HOTĂRÂRE
privind aprobarea Planului Urbanistic de Detaliu – Construire cămin teologic pentru elevi și
studenți, 3S+P+4E+2R, str. Decebal nr. 48-52

pentru P.U.D. – Construire cămin teologic pentru elevi și studenți, 3S+P+4E+2R,
str. Decebal nr. 48-52

Raportul informării și consultării publicului,
care fundamentează decizia Consiliului Local de adoptare sau neadoptare a planului de urbanism
sau amenajare a teritoriului

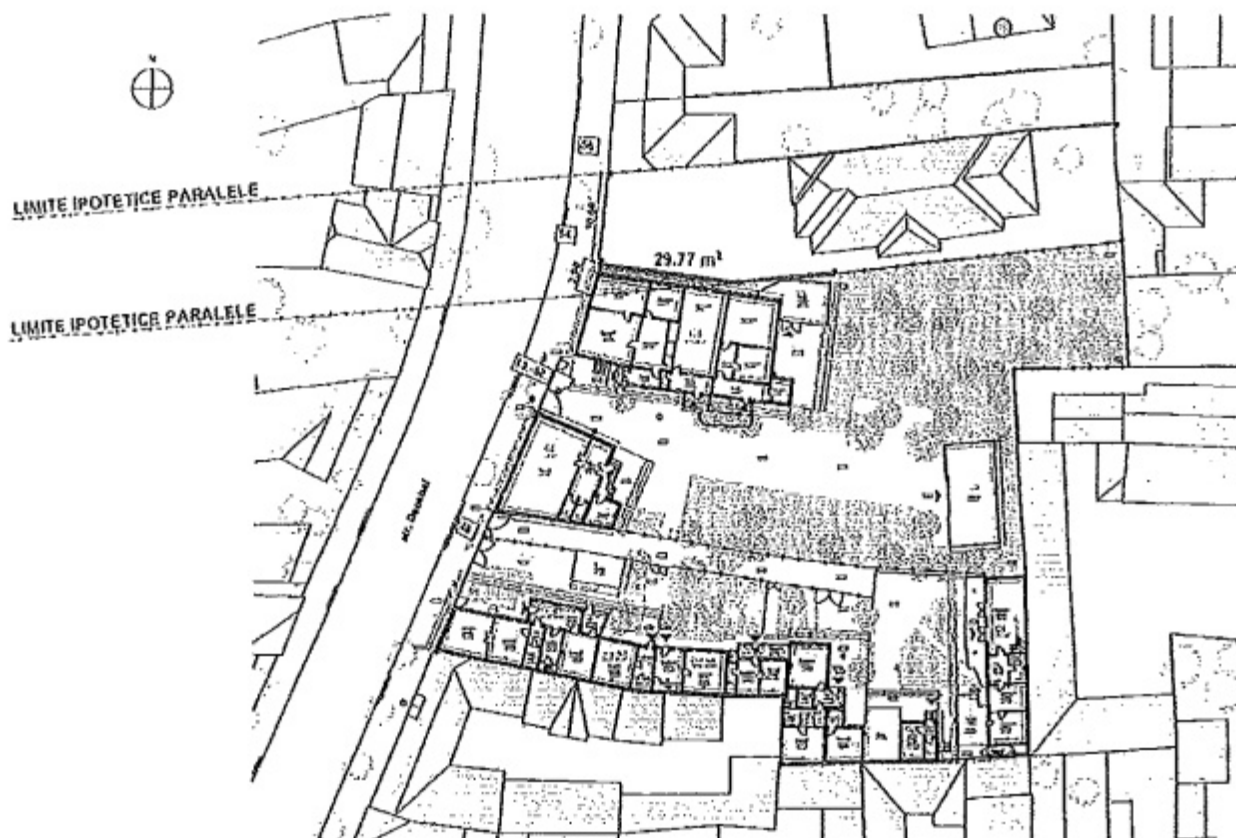
1. Conform hărții orașului (PUG), conformația terenului nostru str. Decebal, nr.54 are forma unui dreptunghi aproape perfect. Calcanul proprietății de la nr. 56 este drept, paralel cu limita de proprietate de la nr.54, ori prin propunerea făcută de dvs., calcanul de la nr.52 (care se învecinează cu proprietatea noastră, nr.54) apare ca fiind oblic. Nu suntem de acord cu această propunere deoarece la înălțimea la care va fi ridicată construcția propusă și datorită unghiului de cadere oblic, în forma pe care am propus-o, va forma un con de umbră asupra întregii părți din fața proprietății noastre care este un adevărat parc iar urmare a ridicării unei construcții astfel edificate, se va distruge complet. Din practicile comisiei de urbanism s-a constatat că nu se aprobă construcțiile în adâncime precum semicercul propus, ci doar bara la stradă și calcan în calcan. Nu se poate discuta despre construirea unui asemenea mastodont fără un studiu de trafic coerent mai ales că în vecinătatea directă sunt școli și grădinite. Părinții copiilor blochează zilnic trotuarele și carosabilul cu mașinile când îi aduc și când îi duc pe copii la școală sau grădinite. Prin urmare și nu doar din aceste considerente, solicitarea noastră este să proiectăm astfel clădirea încât calcanul care se va forma înspre proprietatea noastră să fie paralel cu cel de la nr. 56. În consecință, este nevoie de un acord notarial pentru cedarea către noi a suprafeței rezultate din alinierea la calcanul de la nr. 56. Prin urmare pe distanța de 17 m liniari (din Planșa dvs A03 rezultă 16,69 m) limita de proprietate se va îndrepta astfel încât calcanul să devină paralel cu cel de la nr. 56, conform liniei albastre trasate de noi pe Planșa A03.

Parcela imobilului situat pe str. Decebal nr.54, proprietatea familiei LUNG are front la stradă 10.66. Prin alinierea ipotetică a laturilor lungi ale parcelei s-ar obține o creștere a frontului cu 3,96, iar suprafața solicitată spre cedare de către Eparhia Reformată din Ardeal ar fi de 29.77mp, conform planșei explicative de mai jos.

Forma și parcelarul existent rezultă din analizele istorice prezentate prin planșele cu nr. U.05, U.06. Amplasarea casei familiei LUNG pe teren, cu o retragere semnificativă, 22m de la front, reprezintă o situație atipică, determinată de alegerea făcută de fam. Lung la momentul edificării recente a locuinței în fundalul parcelei, lăsând frontul discontinuu, neconstruit. Strada de la apariția sa avea specific de front preponderent continuu iar construcțiile erau amplasate în aliniament, caracter întărit prin prevederile aferente UTR RrM1 din PUG. Așadar azi ocuparea frontului este obligatorie, nu este discutabilă.

PROFIL 1-1 EXISTENT

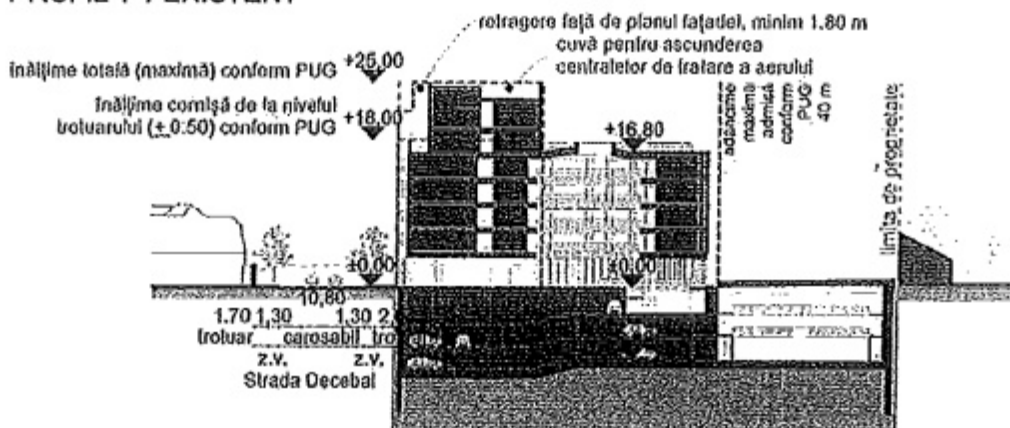
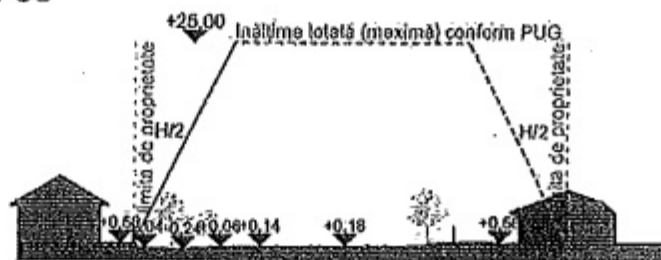
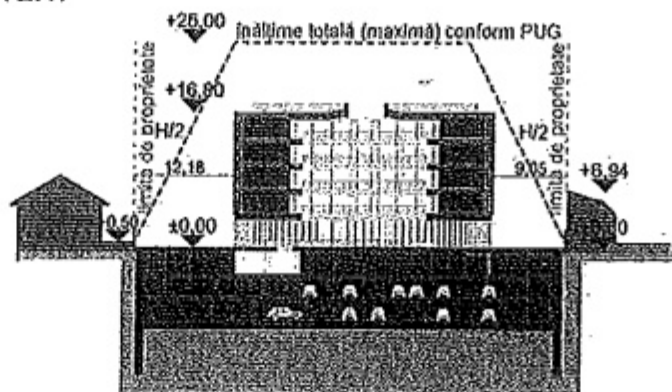
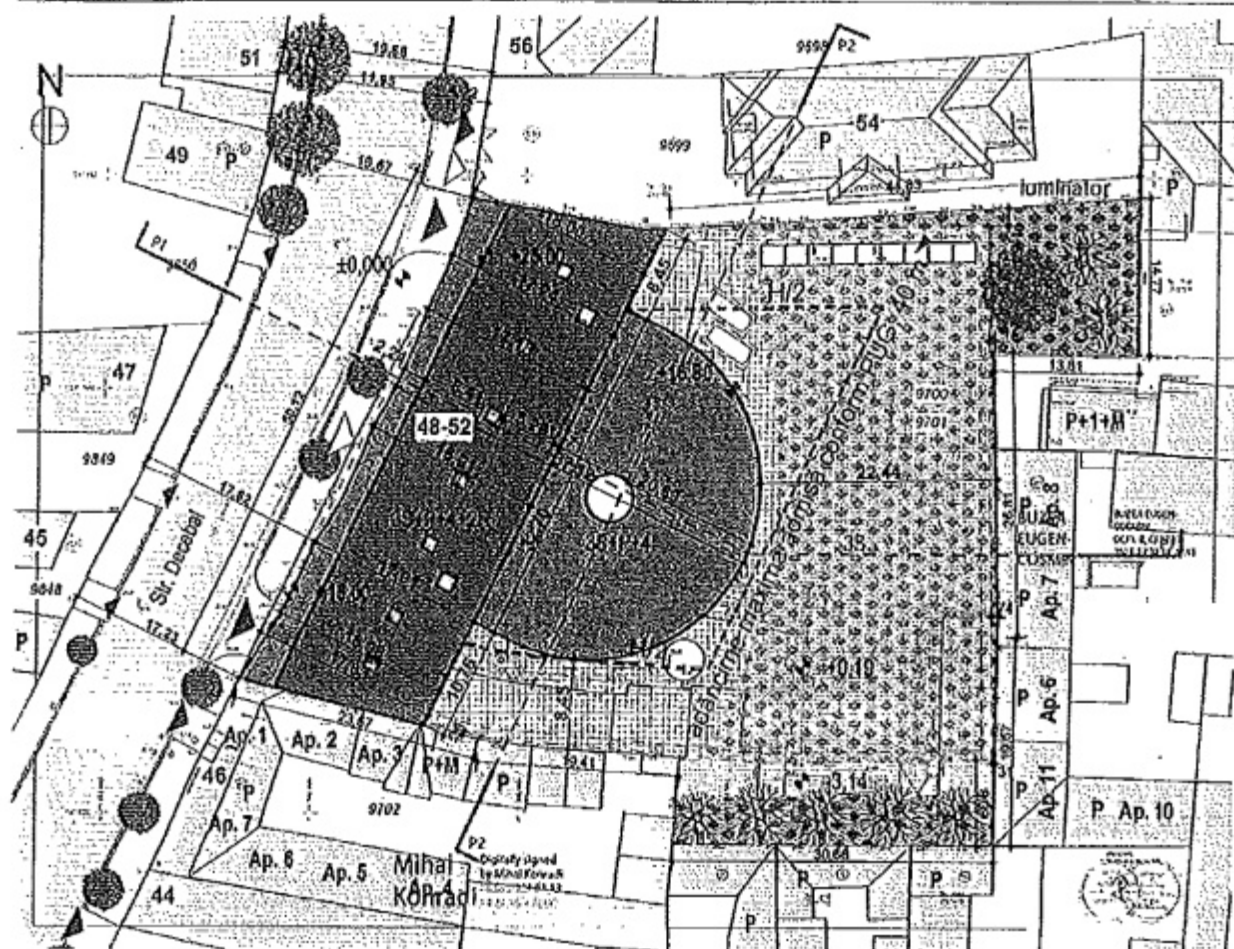
- NU suntem de acord cu regimul de înălțime propus (25 metri, P+6), având în vedere că umbra clădirii propuse spre construire va acoperi proprietatea noastră în timpul după-amiezii și spre seară, timp de cel puțin 10 luni pe an. A se vedea simulatorul de însorire la <https://www.suncalc.org/#/46.7798,23.5902,19/2022.03.01/16:45/25/3>. În timpul dimineții și amiezii, proprietatea noastră este deja afectată prin umbră de către imobilul alăturat, de pe str. Traian nr. 41, cu regim de înălțime P+2+M (echivalent P+3). Având în vedere acest aspect, dorim ca în continuare măcar în timpul după-amiezii și serii să beneficiem de lumina soarelui, lucru care nu va mai fi posibil dacă proiectul propus va fi implementat.

- reducerea regimului de înălțime a clădirii de la P+6 la P+2, eventual cel mult P+2+M
- amenajarea unui „acoperiș verde” pe întreaga suprafață a garajului subteran, astfel încât să fie posibilă măcar refacerea parțială a vegetației ierboase și a tufișurilor

1.1 Pentru zona analizată, PUG stabilește amplasarea obligatorie a construcțiilor noi între limitele laterale ale parcelor și în front continuu (închis) pe o adâncime de maxim 18m. De asemenea este admisă și dezvoltarea construcțiilor pe o adâncime de maxim 40m de la aliniament, de-a lungul unuia sau ambelor laturi sau central (tipologii de tip „L”, „U”, „C”, „T” sau „O”). Proiectul propus respectă aceste prevederi urbanistice, corpul principal de la stradă având o adâncime de 18m iar corpul secundar propus spre curte, nu atinge limita de 40m adâncime admisă și se înscrie într-o tipologie cu dezvoltare centrală, de tip „T”. În rezolvarea supraaglomerării trotuarelor cu parcuri ilegale la care face referire familia Lung, clădirea Căminului teologic pentru elevi și studenți include în subsolul acesteia un parcaj colectiv cu acces public prin care sunt puse în folosința publicului 50 de locuri de parcare, aducând un aport considerabil în privința decongestionării spațiului public, ocupat parazit în prezent de staționări de vehicule. Privitor la gabaritul total al clădirii propuse menționăm indicii urbanistici vizați prin documentația P.U.D., care se află mult sub limita superioară posibilă. Comparând indicii urbanistici rezultă că:

P.O.T. existent = 25,87%, P.O.T. propus = 41%, în timp ce P.O.T. maxim care ar putea fi implementat prin proiect este de 80% (în cazul clădirilor care conțin parcaje colective cu acces public).

C.U.T. existent = 0.27, C.U.T. propus = 2.6, sau 2.2 dacă se iau în considerare doar suprafețele supraterrane, în timp ce C.U.T. maxim care ar putea fi implementat prin proiect este de 4.0 (în cazul clădirilor care conțin parcaje colective cu acces public).

1. ÎNCĂRCĂTURA SUPLIMENTARĂ DE TRAFIC

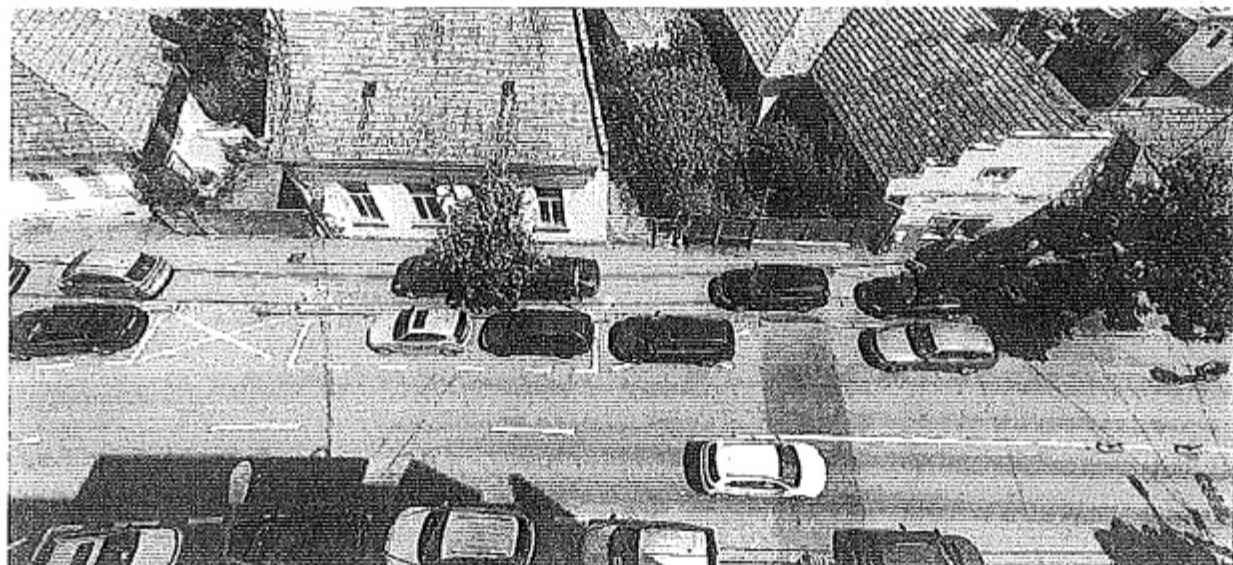
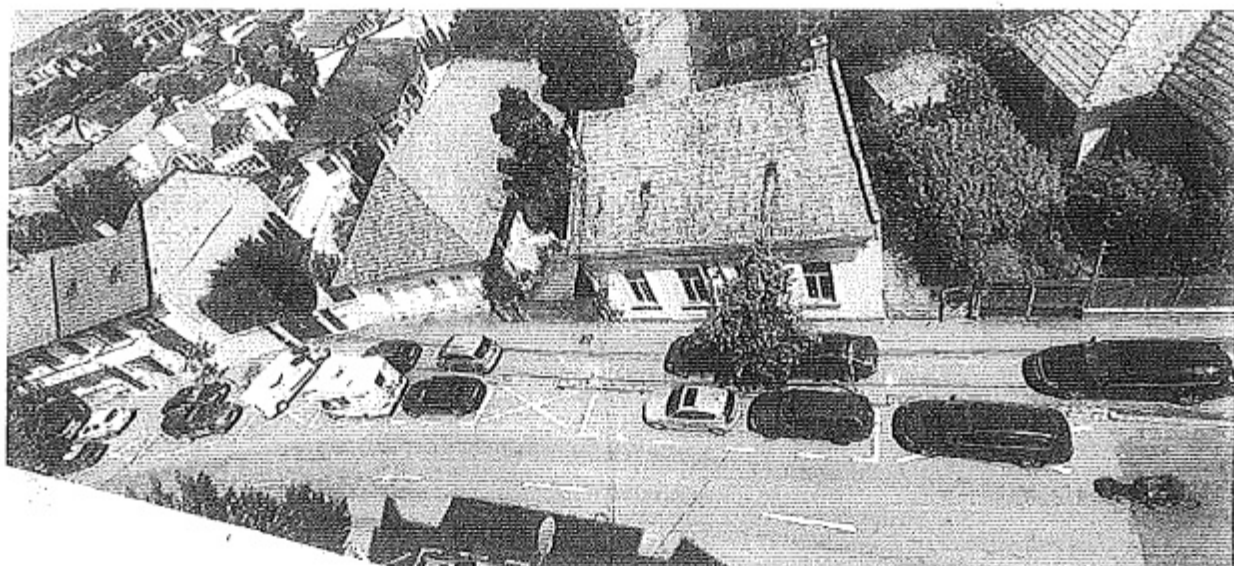
"Solicităm astfel ca investitorul să prezinte modul în care se va asigura rezolvarea problemei referitoare la încărcătura suplimentară de trafic generată de investiția propusă

Suplimentar se impune prezentarea modului în care rețeaua de canalizare existentă pe str. Decebal ar fi în măsură să deservească investiția propusă, respectiv măsuri ce urmează a fi luate pentru adaptarea acesteia la nevoile ridicate ale unei clădiri de nivelul celei proiectate"

- Conform reglementărilor, necesarul de parcare aferent construcției propuse este de 46 locuri de parcare.

Față de acest număr proiectul propune realizarea unei parări publice subterane cu un număr total de locuri de parcare pentru 94 de mașini. Căminul teologic pentru elevi și studenți include astfel în subsolul acestuia un parcaj colectiv cu acces public prin care sunt puse în folosința publicului 50 de locuri de parcare, aducând un aport considerabil în privința decongestionării spațiului public, ocupat parazit în prezent de staționări de vehicule.

ZONA STRĂZII TRAIAN ȘI DECEBAL momentan nu dispune de parcare publică, investiția de față ar fi prima realizată cu parcaj subteran de acest gen, venind tocmai în decongestionarea aglomerației din prezent și asigurarea condițiilor optime de trafic și climat urban (configurare trotuare libere conforme, benzi carosabile, benzi velo, plantații coerente de aliniament).
